**Всемирный форум для согласования правил
в области транспортных средств****164-я сессия**

Пункт 4.6.1 предварительной повестки дня

**Соглашение 1958 года – Рассмотрение
проектов поправок к существующим правилам,
представленных GRE****Предложение по дополнению 18 к Правилам № 4
(приспособления для освещения заднего номерного
знака)****Представлено Рабочей группой по вопросам освещения
и световой сигнализации***

Точки измерения для испытания

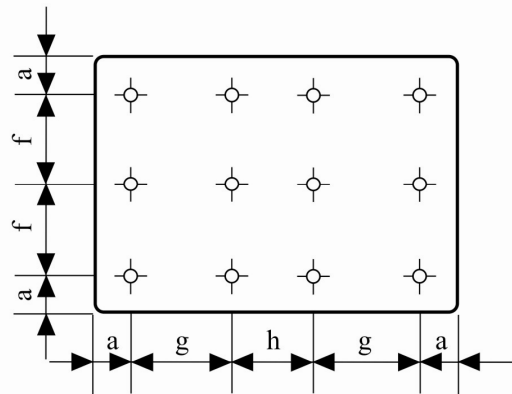
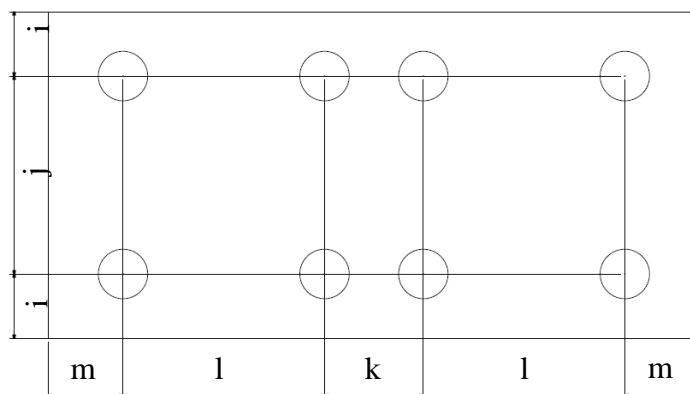
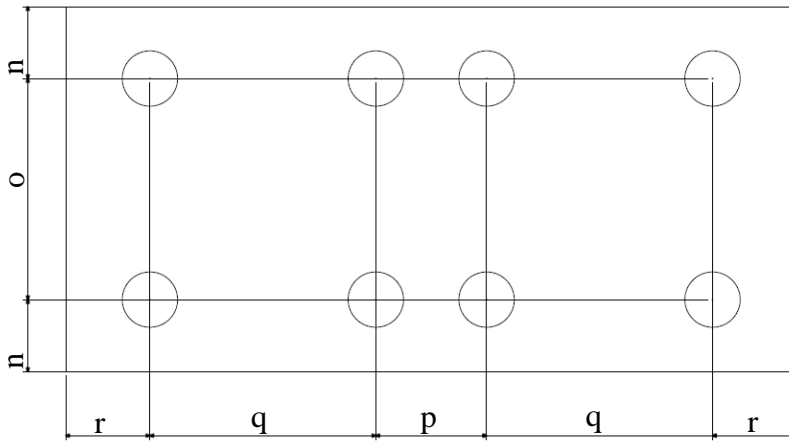
Приложение 3 изменить следующим образом:

Категория 1a (340 x 240 мм)

Категория 1b (520 x 120 мм)

Категория 1c (255 x 165 мм)

Категория 2a (330 x 165 мм)

Категория 2b (440 x 220 мм)
